# 川内原子力発電所

原子炉施設保安規定変更認可申請について

「受電系統の変更に伴う変更」

2023年7月11日

【附則記載の適用時期における系統状況】

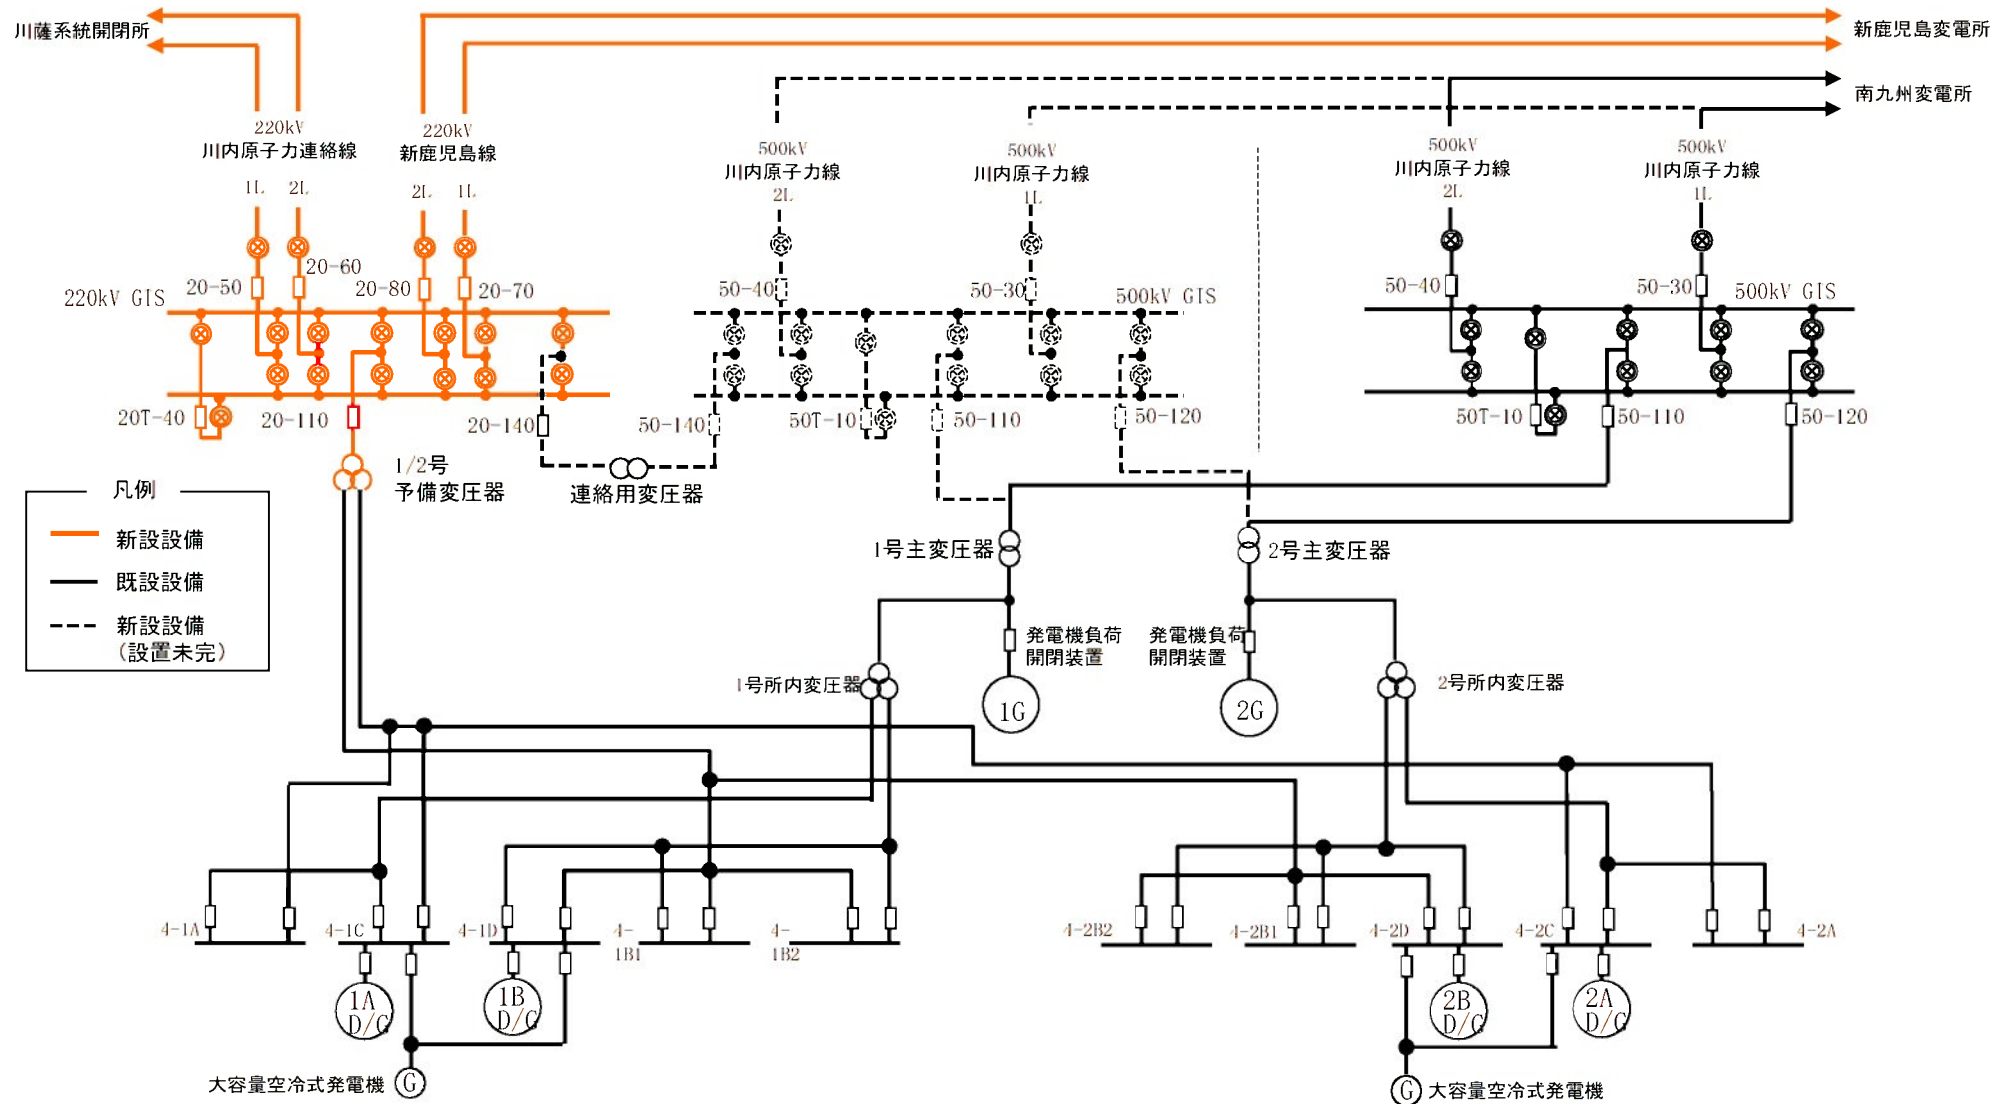
適用条文：第71条（外部電源）

適用時期：220kV送電線の多重化に伴う工事に係る使用前検査終了日以降

**【附則記載の適用時期における系統状況】**

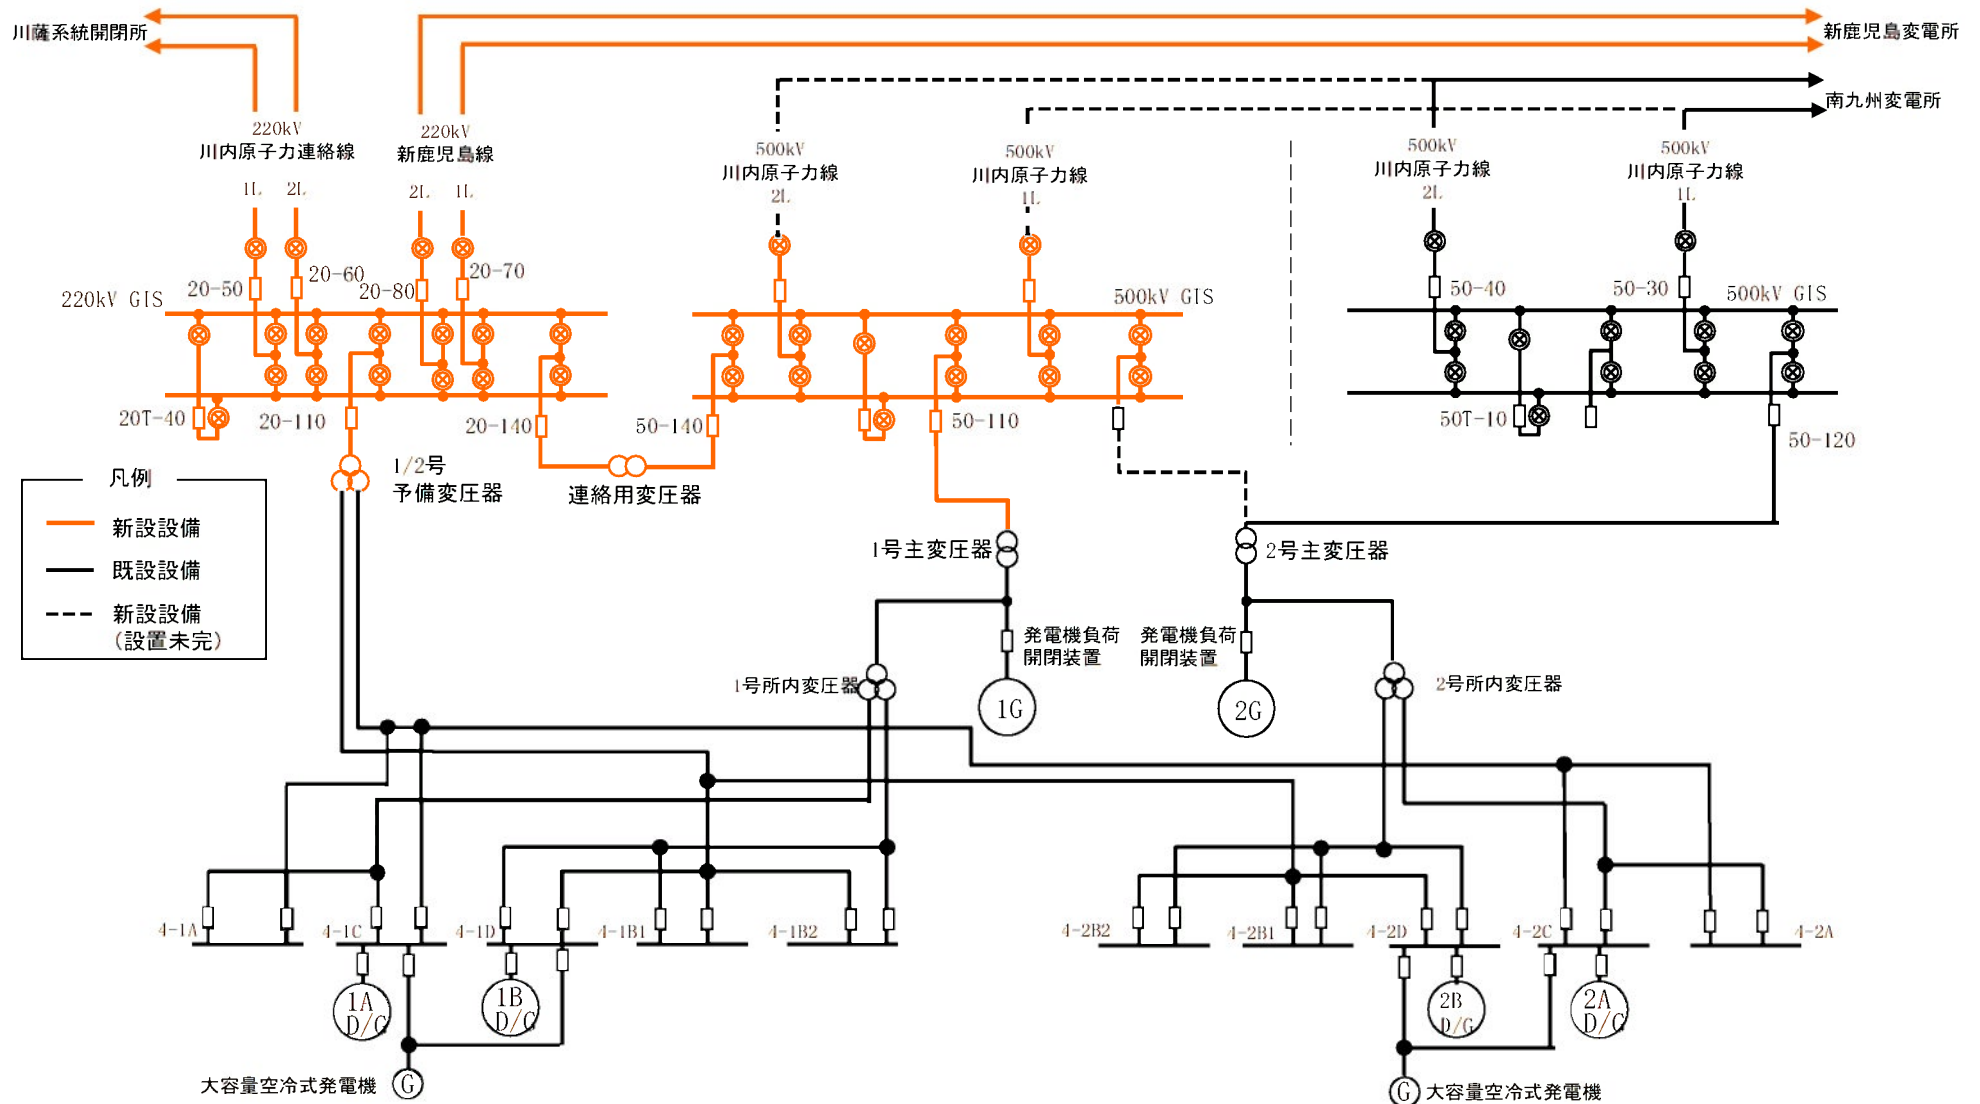
適用条文：第87条（予防保全を目的とした点検・保守を実施する場合）表87-1

第109条（周辺監視区域）図109-1

添付4（管理区域図）及び添付5（保全区域図）

適用時期：連絡用変圧器に係る使用前検査終了日以降
